ich nehme Bezug auf kürzlich erschienene Zeitungsartikel bezüglich dem nicht geplanten Pflaster-Ausbau vor dem Rathaus und möchte in wenigen Worten auf verschiedene Dinge hinweisen, die mir als Bürger Viernheims, als Vermieter der Drehscheibe/TownHall und als Bauunternehmer aufgefallen sind:

- 1) Sehen Sie sich bitte die beiliegenden Bilder an.
- 2) Die untere Fläche direkt vor den Stufen des Rathauses bzw. bis zum Anfang des Durchgangs beträgt ca. 375 m<sup>2</sup> und nicht 505 m<sup>2</sup>.

00 3. BA Innenstadt.jpg

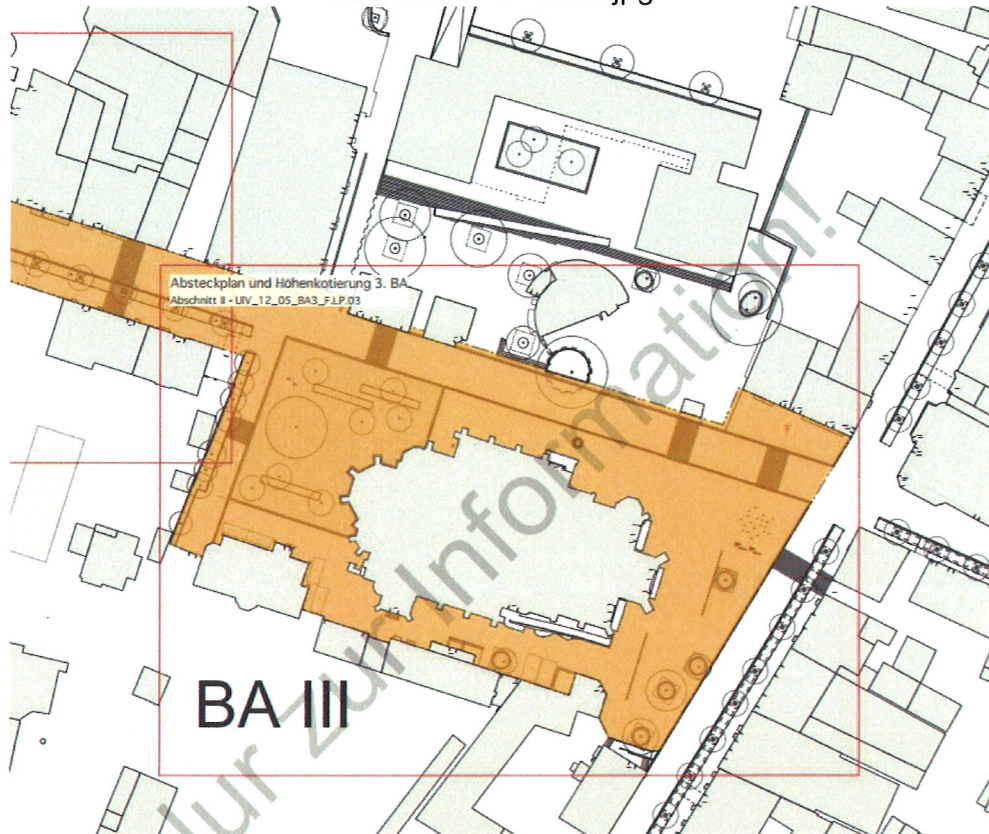
- 3) Wenn die Fläche vor den Stufen nicht im Zuge des 3. Bauabschnitts mitgemacht wird, fallen **zusätzliche** Arbeiten an, die Kosten verursachen und an die wohl derzeit niemand denkt:

- 4) Ich weiß nicht, welche Flächen in den 505 m<sup>2</sup> enthalten sind. Es erscheint mir jedoch sehr sinnvoll, die untere Fläche vor den Rathausstufen zu erneuern, sowie den Bereich neben der Commerzbank bis zum Beginn der Fußgängerrampe / Durchgang zum Rathausparkplatz.

02 Übergang Bereich Ecke Commerzbank IMG\_0023.JPG

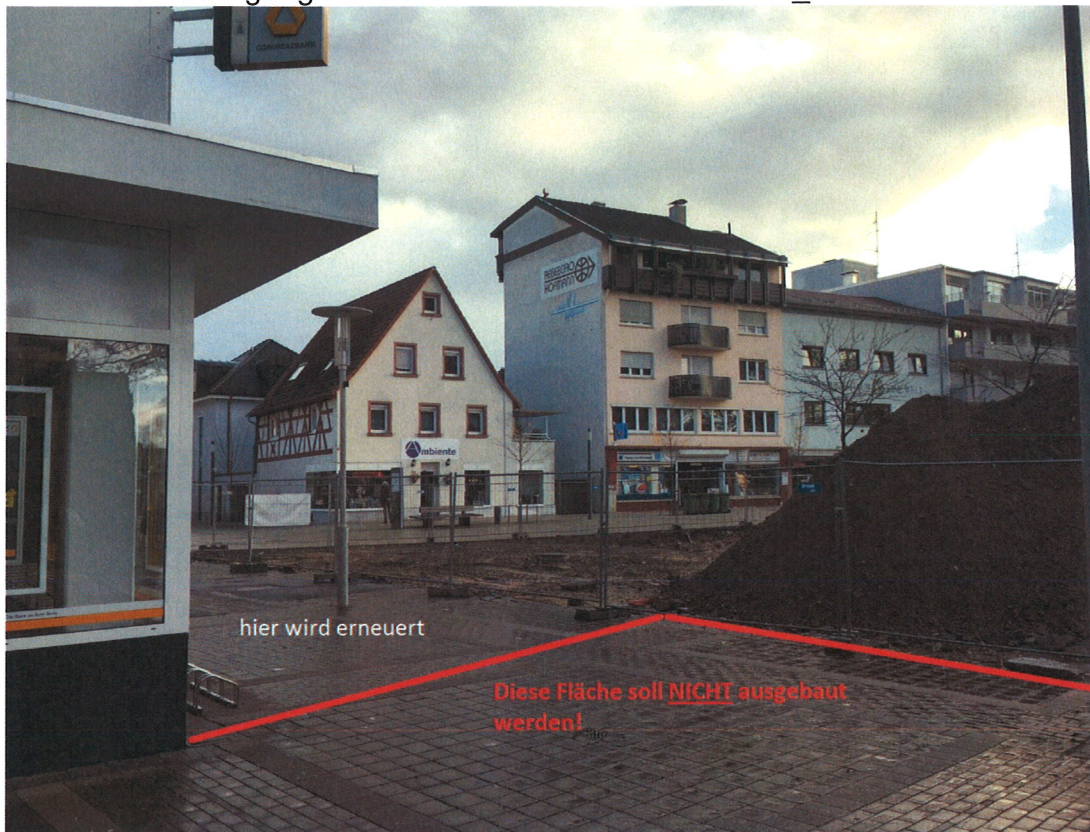
- die vorhandene Betontragschicht am Übergang altes Klinkerpflaster zu neuem Betonpflaster muss auf der kompletten Länge sauber geschnitten werden (ca. 32 m, Kosten ca. 1.000,- Euro brutto)
- der alte Klinkerpflasterbelag, der an den neuen Belag angrenzt, muss auf der gesamten Länge reguliert und an die neue Pflasterhöhe angepasst werden (ca. 32 m<sup>2</sup>, Kosten ca. 2.300,- Euro brutto)
- wird erst später der alte Belag erneuert, muss dann das neue helle Pflaster später reguliert und angepasst werden (ca. 32 m<sup>2</sup>, Kosten ca. 2.300,- Euro brutto)
- auf dem alten Belag gibt es zahlreiche Schadstellen, die alle repariert werden müssen (siehe beispielhafte Schadensbilder; Kosten von ca. 2.000,- bis 4.000,- Euro brutto)
- **insgesamt wären es damit ca. 8.000,- bis 10.000,- Euro Mehrkosten**

04 Übersicht IMG\_6575.JPG

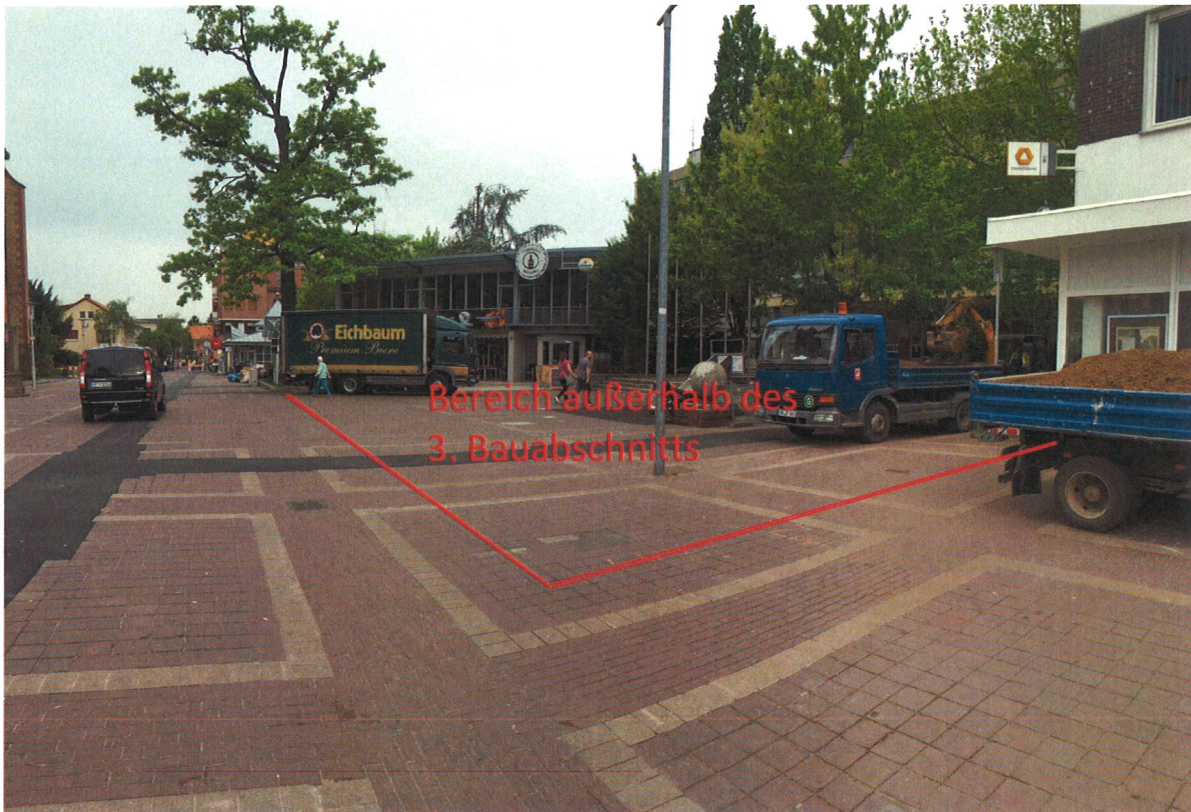
Bereich außerhalb des  
3. Bauabschnitts
